# 改善箇所説明図

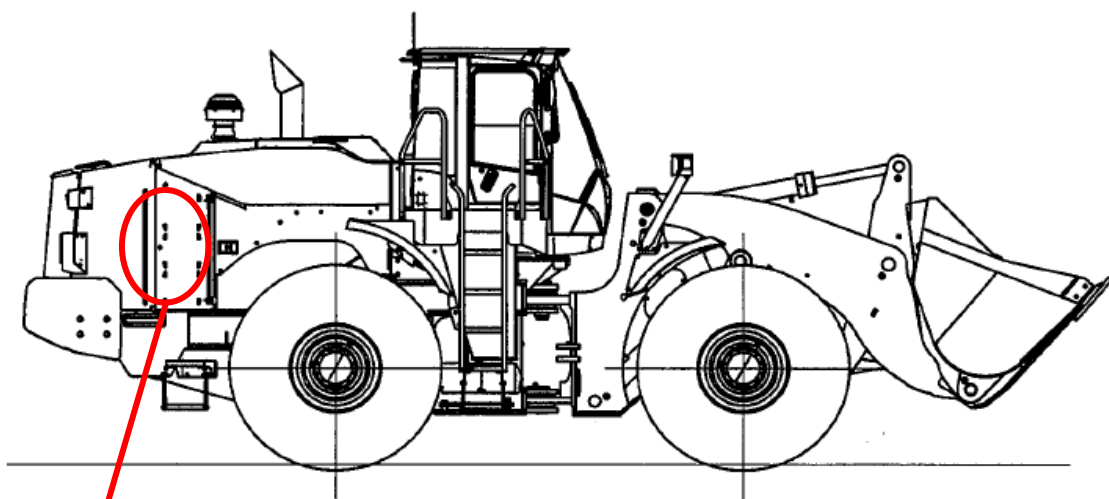
〔ファンアクセスドアのカギ付ラッチが強度不足のために破損する。  
そのまま使用を続けても走行中にドアが開くことは無いが、商品性が低下するおそれがある。〕

改善措置の内容: 全車両について、カギ付ラッチを対策品に交換する。
